Mission régionale d'autorité environnementale

Avis délibéré
de la mission régionale d'autorité environnementale
Auvergne-Rhône-Alpes sur le projet « Parc éolien de l'Algoux »
présenté par la société Ferme éolienne de l'Algoux sur
le territoire des communes de Parlan et Saint-Saury (Cantal)

Avis n° 2018-ARA-AP-00688

Illustration : Plan du projet. Source : dossier

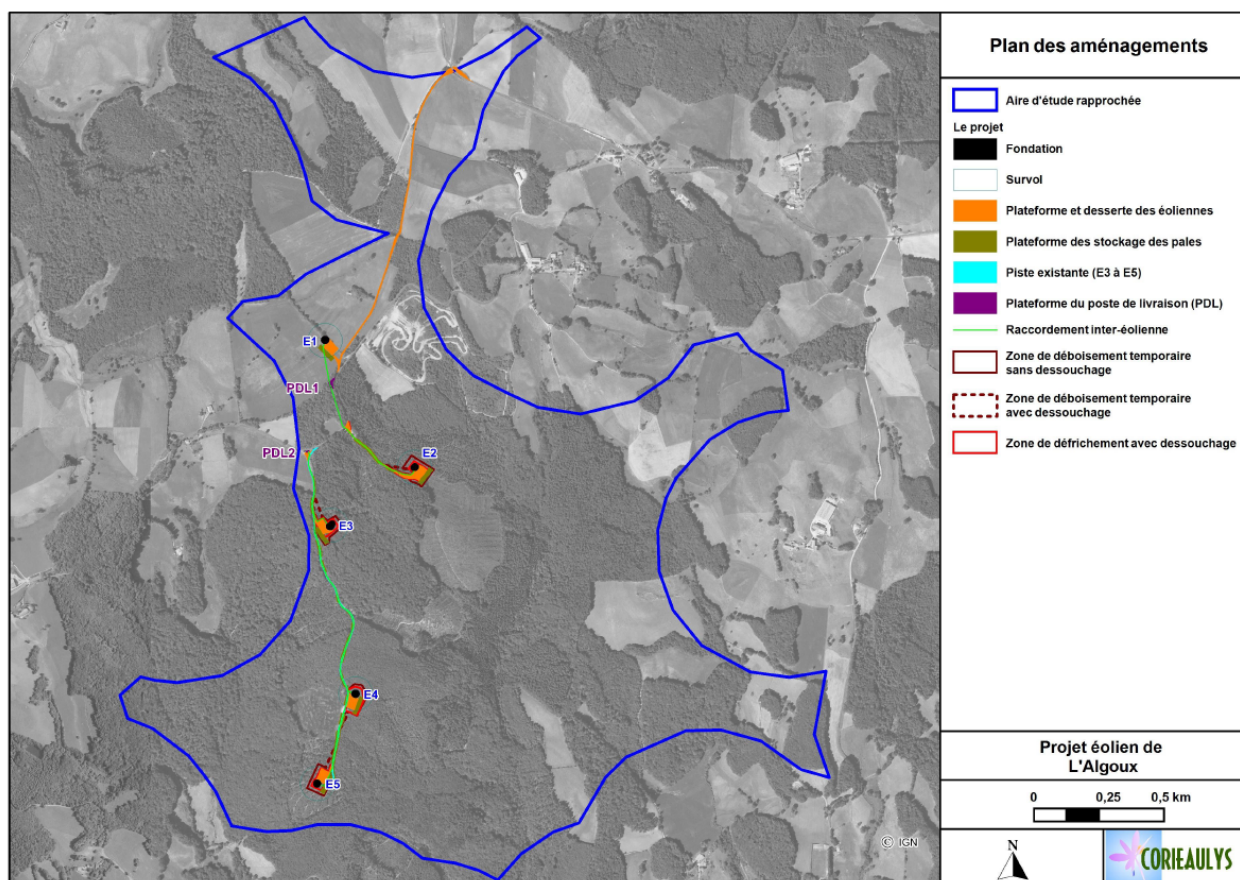
La réduction du nombre de machines et le choix des itinéraires d'accès constituent les principales mesures d'évitement proposées. Néanmoins, dans la variante retenue, l'Autorité environnementale relève que l'éolienne E1 reste située dans une zone de sensibilité modérée à forte pour l'avifaune, ce qui ne permet pas un évitement substantiel des impacts. L'éolienne E1 est localisée dans la zone de forte activité des rapaces et à 350 mètres au sud-est d'un nid du Milan noir. Par ailleurs, les éoliennes E3 et E4 sont installées en forêt au sein de peuplements non dénués d'intérêt (il ne s'agit pas de plantations monospécifiques).

Face à cela, le porteur de projet propose la mise en place d'une mesure de réduction d'impact au moyen d'un dispositif de détection par vidéo surveillance et d'arrêt des machines (pour E1). Bien qu'intéressante sur le principe, cette proposition de mesure de réduction ne fait l'objet d'aucune publication scientifique ou expérimentation permettant de démontrer son efficacité.

L'Autorité environnementale relève, au sujet de l'avifaune, que le niveau d'impact apparaît de modéré à fort pour les oiseaux nicheurs. Elle relève également que le dispositif de vidéo-surveillance proposé n'a donné lieu à aucune expérimentation probante. Elle recommande par conséquent que soient examinées d'autres propositions de mesures d'évitement ou de réduction de l'impact de l'implantation de l'éolienne E1 sur l'avifaune.

Le dossier ne présente pas de variante à 4 éoliennes ou avec 5 éoliennes disposées différemment alors que les impacts de l'implantation de l'éolienne E1 sur l'avifaune sont importants et que les effets de la mesure proposée de réduction de ses impacts n'ont pas été prouvés à ce stade.

Compte tenu de ces éléments, l'Autorité environnementale recommande d'examiner une variante avec 4 éoliennes ou avec 5 éoliennes disposées différemment.
